Sitzungsvorlage	Wahlperiode / Vorlagen-Nr.: 2014-2020 SV 0880/6
	Datum: 23.10.2018
	Status: öffentlich
Beratungsfolge:	Ausschuss für Bauen, Stadtentwicklung und Ordnung
Federführende Stelle:	Fachbereich 6 Hoch- und Tiefbau

Erneuerung des Rathausplatzes - Auswahl weiterer Materialien

Abb. 3: Ausschnitt aus dem Gestaltungsplan

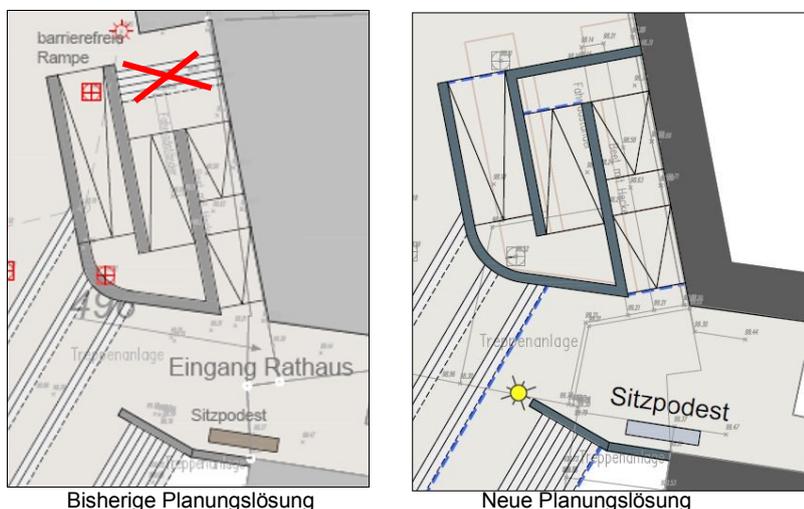
Der Ausschuss hatte in seiner letzten Sitzung angeregt, die bisherige Planung der barrierefreien Rampe dahingehend zu ändern, dass die Gefahr eines Durchrollens, z.B. eines Rollstuhls, über die Rampe und die in gleicher Richtung sich anschließende Treppe hinaus mit eventuell erheblichen Unfallfolgen für den mobilitätseingeschränkten Mitmenschen durch die bauliche Konstruktion gänzlich ausgeschlossen werden soll. Dies wurde durch die Umgestaltung der Rampenquerwange und den Verzicht auf die (abkürzende) Treppe erreicht. (vgl. Abb. 3).
